EMPRESA DE ENERGÍA DE PEREIRA S.A. ESP.**ADENDA 3 INVITACIÓN PÚBLICA A NEGOCIAR No DIS CT 003 2021**

La Empresa de Energía de Pereira S.A. ESP. Comunica a las firmas interesadas en participar en la **INVITACIÓN PÚBLICA A NEGOCIAR No CT 003 2021 "DISEÑO, SUMINISTRO DE EQUIPOS, MANO DE OBRA ELÉCTRICA Y CIVIL PARA LA PUESTA EN SERVICIO DE LA SUBESTACIÓN PLANTA DIESEL 34.5kV – 13.2kV DEL MUNICIPIO DE CARTAGO"**, la respuesta a las preguntas formuladas como sigue:

Figura No.1

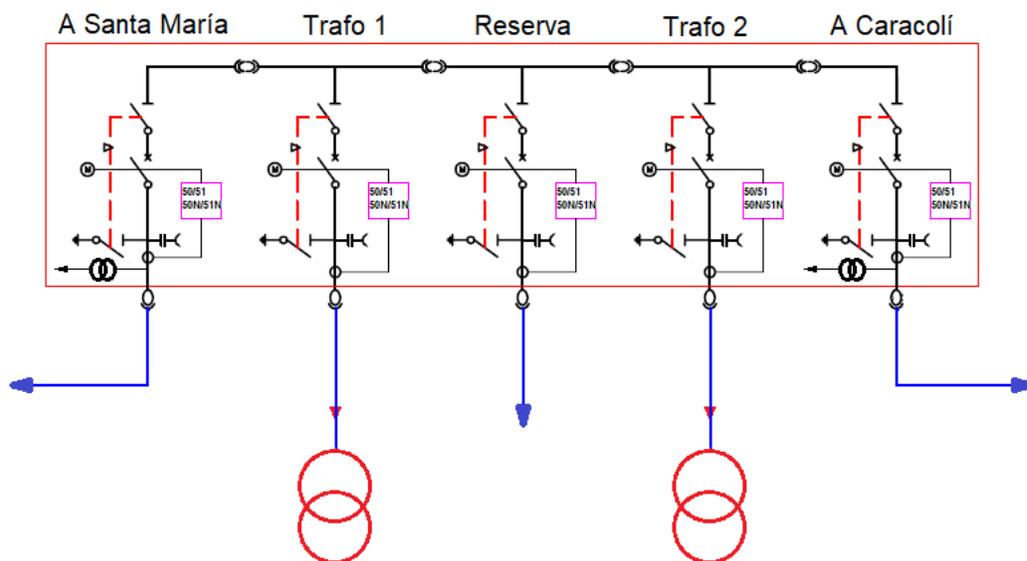
20. Teniendo en cuenta que no se requiere protección con fusible en el primario de los transformadores de tensión de 36 kV, Agradecemos sea confirmado que es aceptado transformadores de tensión de barra fijos e instalados en una de las celdas de salida, esto con el fin de optimizar espacio en la sala de control donde serán instaladas las celdas de 36 kV.

RESPUESTA:/
Los transformadores de tensión se instalarán en las celdas correspondiente a cada línea de enlace a 34.5kV tal como se muestra en el diagrama unifilar presentado en la Figura No1 al final de este documento.

Figura No.2

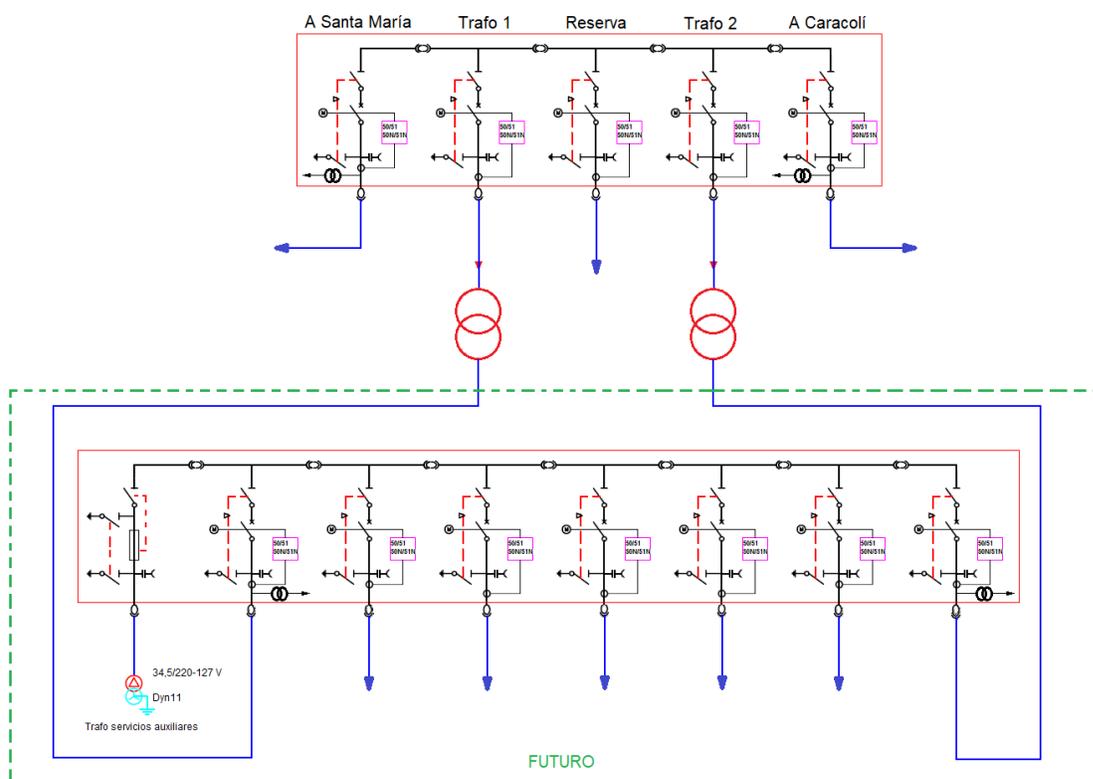
46. ¿Hay unifilar proyectado?

Ver Figura No.2 al final del documento

Figura No.3

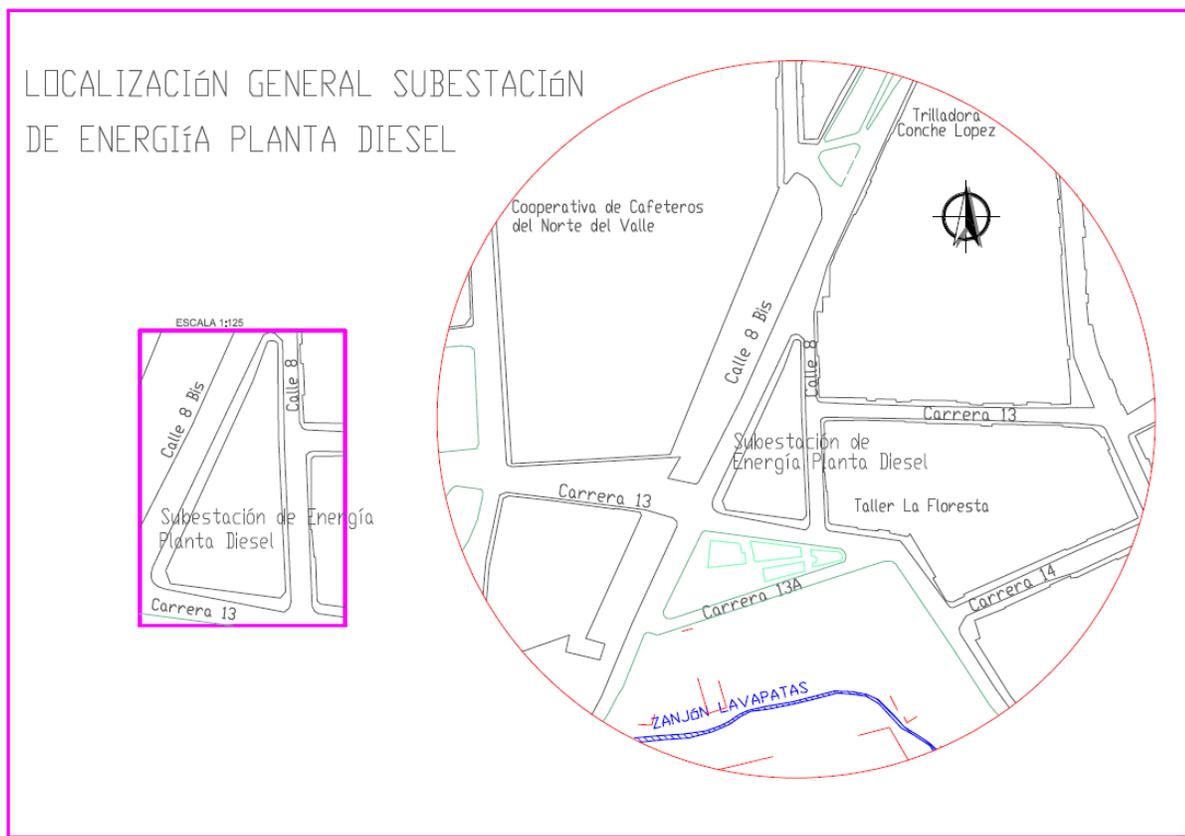
77. Se requiere las medidas exactas del predio para poder realizar el diseño

83. Agradecemos enviar Planos de cerramiento actual

84. Agradecemos enviar Planos de acotados del terreno de la subestación

Al final del presente documento en la Figura No.3

No se cuenta con planos del encerramiento solo se suministra la figura No. 3.

Al final del presente documento en la Figura No.3

Anexo 1

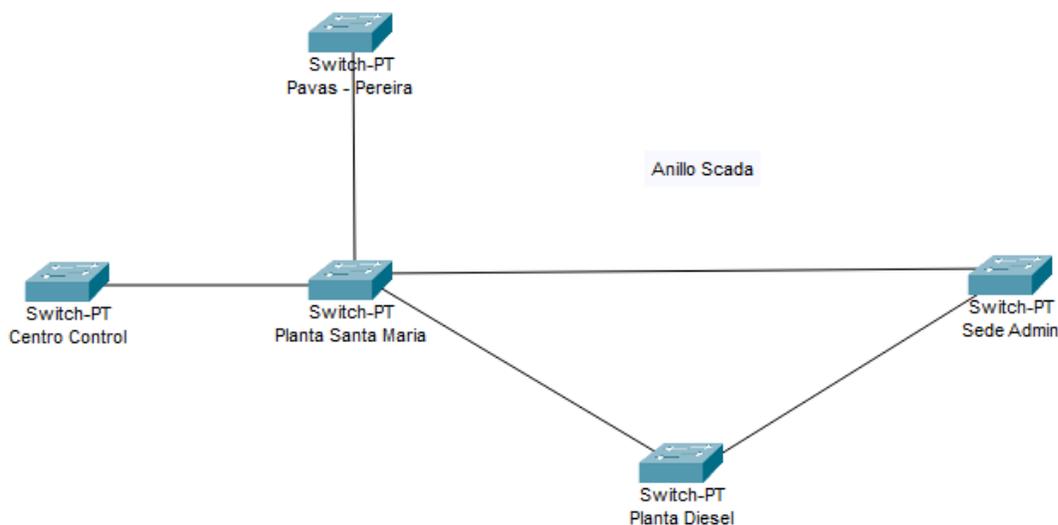
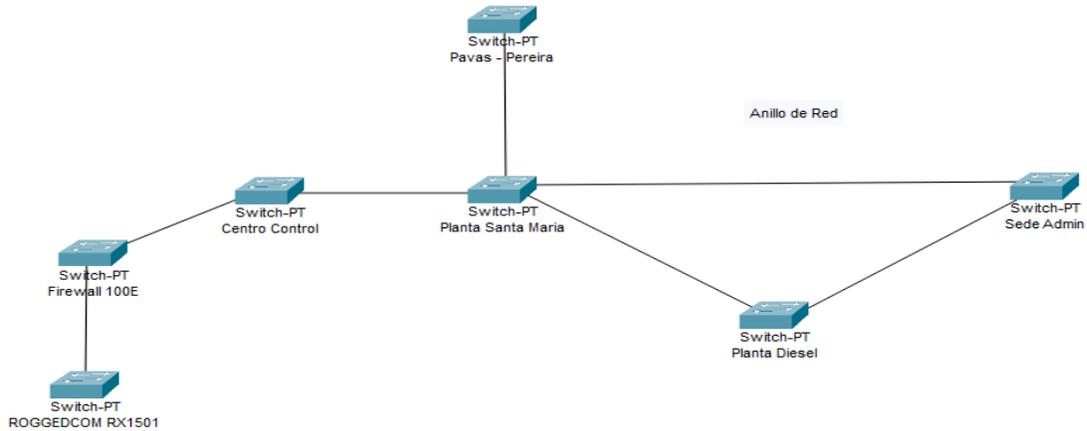
60. Indicar las características de la red de energía de Pereira, interfaces, ¿equipos de comunicación existentes? Detalles en caso de requerir nuevo suministro, hay enlaces de fibra óptica, indicar detalles de las interfaces requeridas.

Ver Anexo 1
